COMMISSION ROYALE DES MONUMENTS ET DES SITES
KONINKLIJKE COMMISSIE VOOR MONUMENTEN EN LANDSCHAPPEN

Réf. DPC : 2043-0191/09/2022-237PU (corr : S.DUQUESNE)
Réf. NOVA : 04/PFU/1843837 (corr. DU :)
Réf. CRMS : AA/BXL20401_693_PUN_Tour_Anneessens
Annexe : //

Bruxelles, 18/07/2022

Objet : BRUXELLES. Boulevard de l'Empereur 34 – 36
Demande de suivi de chantier portant sur : **Renforcer des fondations de la Tour Anneessens**
Avis conforme de la CRMS

RESTAURATION DU VESTIGE DE LA TOUR ANNEESSENS

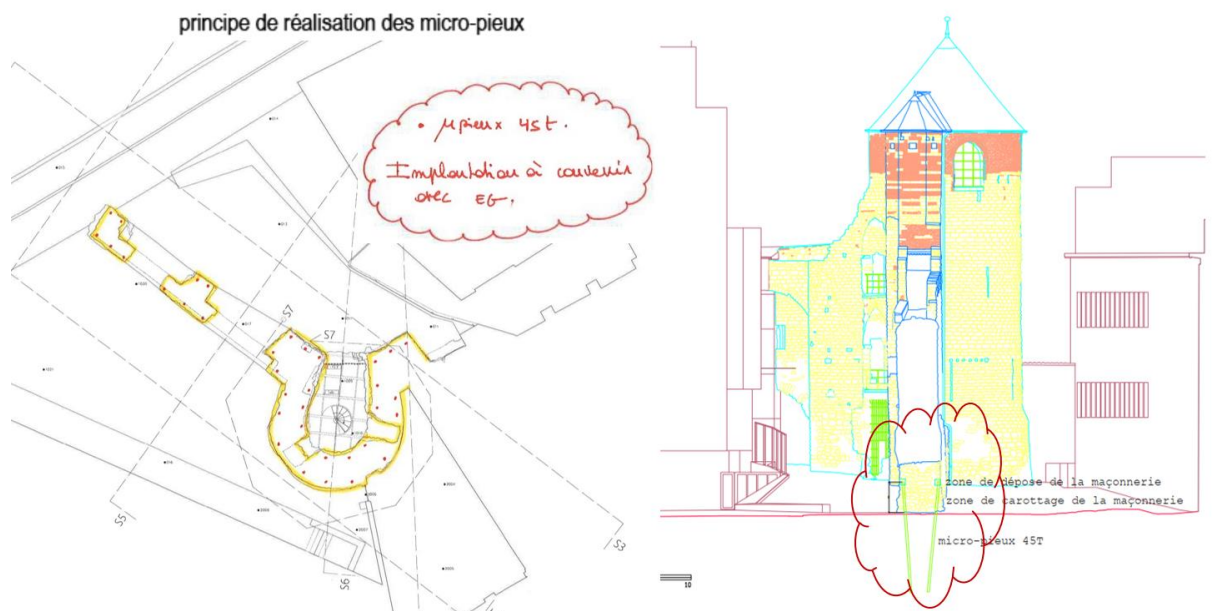
Il s'agit, pour chacun des +/- 35 micropieux de :

- ✓ retirer localement et sauvegarder les moellons de parement de l'ouvrage,
- ✓ forer obliquement à travers le massif de remplissage de la fondation sur une longueur de +/-un mètre, puis dans le sol jusqu'à la profondeur de +/-20m.
- ✓ injecter le ciment, qui se diffusera dans le sol et dans le massif de fondation,
- ✓ après prise, remplacement des moellons de parement.

- que l'on recourt à l'article 12 des clauses administratives du cahier spécial des charges et qu'avant tout début des travaux, la société agréée de contrôle dépose auprès du maître de l'ouvrage un rapport évaluant les méthodes non-invasives ou moins invasives, et le motif justifiant leur éventuel écartement validant alors, s'il échet, la solution préconisée des micropieux et valide les notes de calcul qui devront être établies par le sous-traitant de l'entrepreneur ;

- un démontage soigné de la maçonnerie de moellons à l'endroit des têtes de micropieux sera réalisé pour permettre leur intégration dans le mur ;
- le remontage de la maçonnerie après travaux de renforcement de fondations et son rejointoiement sera effectué par des maçons expérimentés dans la mise en œuvre de moellons ;

- les pierres utilisées seront celles d'origine qui auront été numérotées avant leur démontage et qui seront conservées pour être replacées à leur emplacement d'origine une fois les micropieux exécutés ;

- un plan d'implantation des micropieux accompagné de leur plan de phasage, pour diminuer au maximum le risque de déstabilisation des maçonneries tout en veillant à ne pas travailler consécutivement aux mêmes endroits ;
